Landkreis: Rhein - Neckar
 Gemeinde: Brühl
 Gemarkung: Brühl
 Bauherr: Plymodul Rhein-Neckar GmbH
 Bauvorhaben: Neubau Mehrfamilienwohnhaus

**Ihr Schreiben vom 25.04.2017, Hinterlegung: 26.04.2017 - Aktenzeichen: BTB-Nr. 20/2017
Angrenzerbenachrichtigung – Antrag auf Baugenehmigung im vereinfachten Verfahren: Bau
eines Mehrfamilienhauses, Kfz-Stellplatz, Garage (Doppelparker) auf dem Grundstück 68782 Brühl,
Silcherstr. 17; Flst.Nr. 2016
- EINWENDUNGEN -**

Betreff: Widerspruch gegen den Bebauungsplan Flst. Nr. 2016, Silcherstr. 17

Betreff: BTB-Nr. 20/2017
Silcherstraße 17 v. 25.04.17

LAGEPLAN

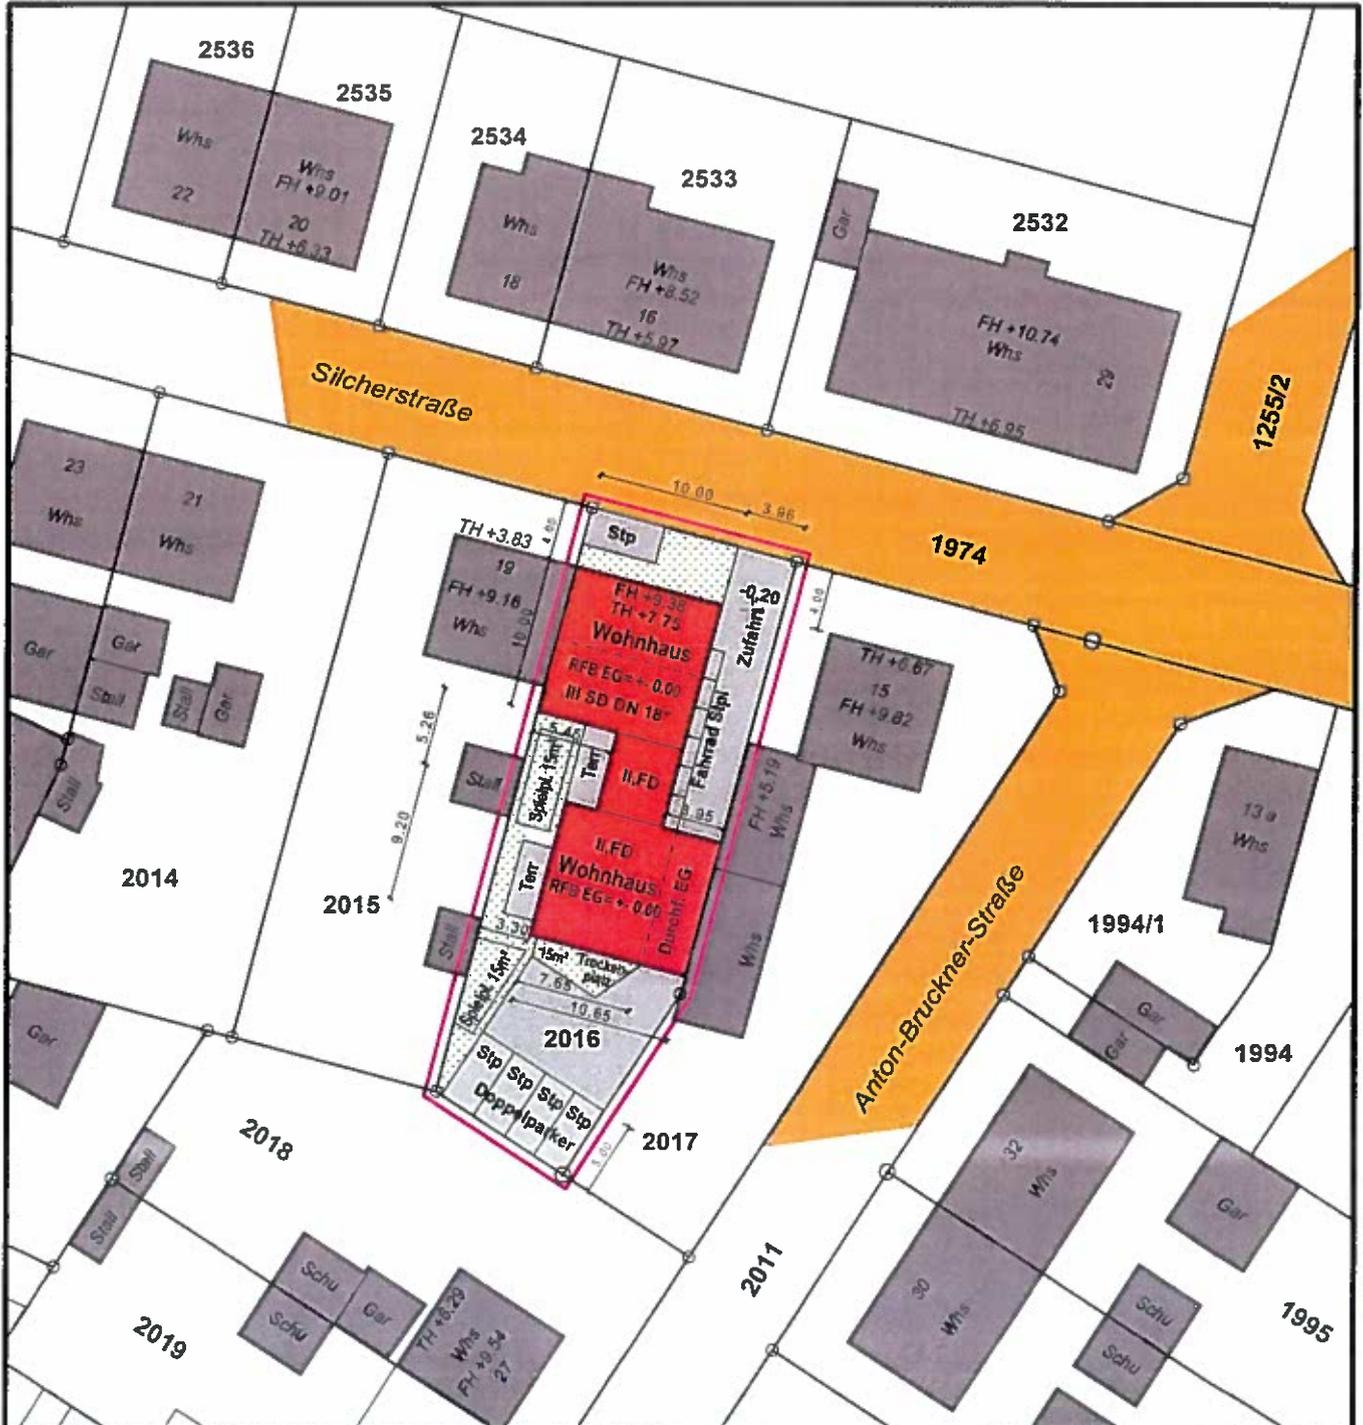
In obiger Bausache Lageplan 2018 erheben wir Einspruch.

- Nr. 1 Garage-Doppelparker
(Lärmbelästigung, Tunneleffekt)
- Nr. 2 Spielplatz 15 m³
(Lärmbelästigung)
- Nr 3. Grenzbebauung

Abstandsflächenplan

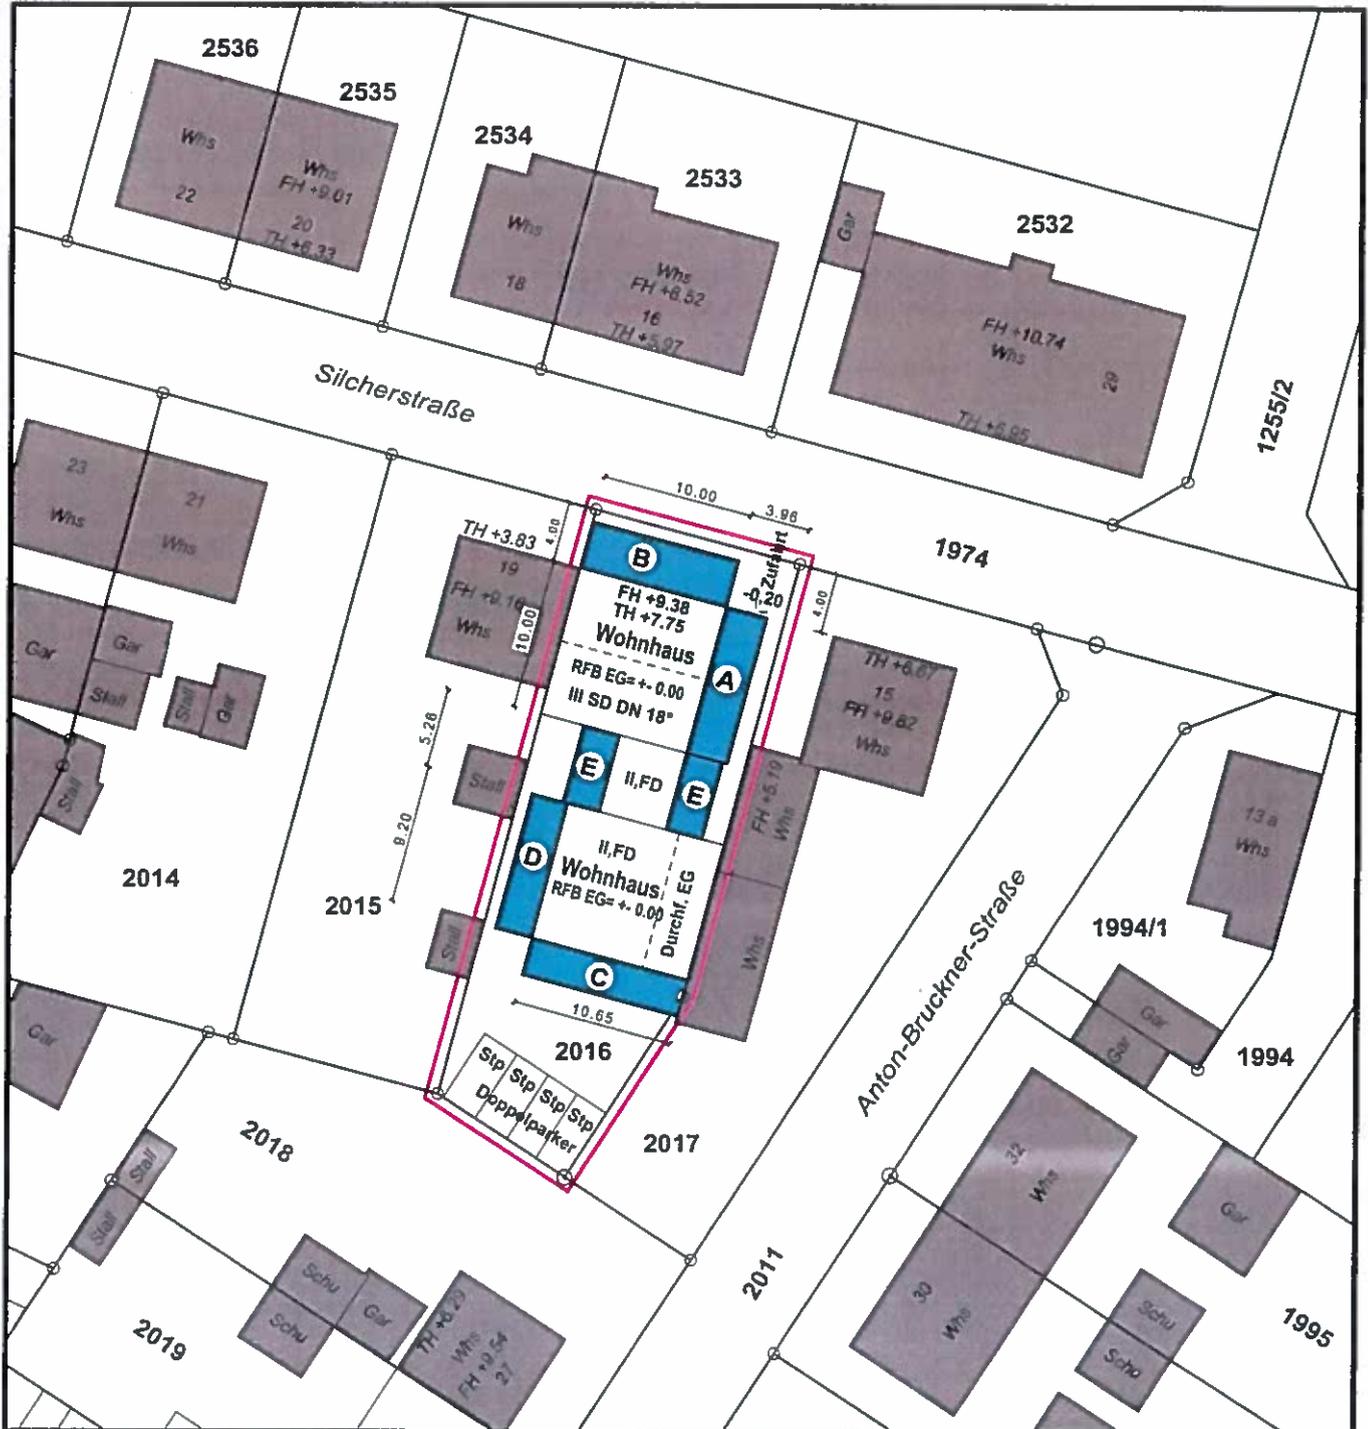
Eine Grenzbebauung über die Tiefe des Baukörpers meines Hauses hinaus ist nicht zulässig. Der Teil des geplanten Vorhabens, der sich grenzständig nicht mit meinem Gebäude überdeckt, benötigt eine eigene Abstandsfläche. Ich bin nicht bereit, eine Baulast bzgl. des geplanten Neubaus (Grenzbebauung) einzugehen.

Vergleich:
1. Antrag vom
25.01.2016

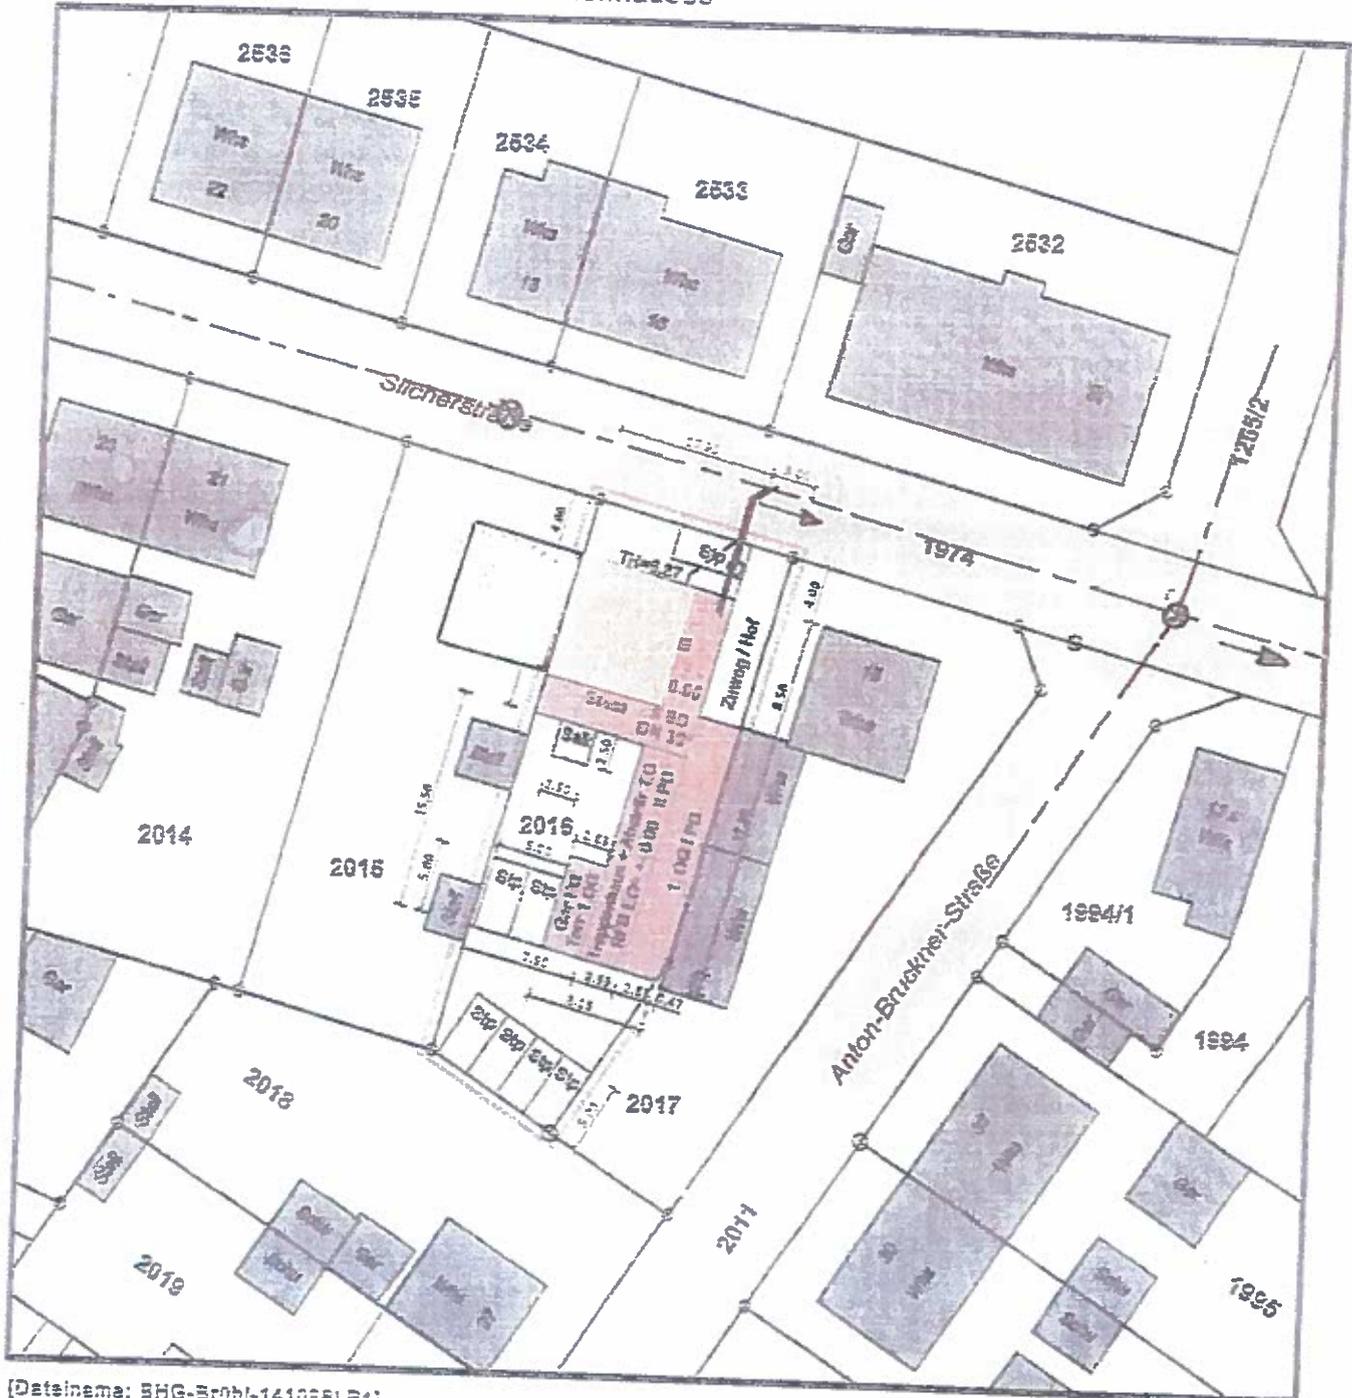
Wie dreist ist das denn, dass nun schon wieder ein Bebauungsplan wie der vom 19.10.2015 vorliegt, der das gesamte Grundstück bebaut: Wohngebäude, Einfahrt und Parkplätze.

Man muss nur den Antrag vom 19.10.15 mit dem jetzigen vergleichen, um dies festzustellen.
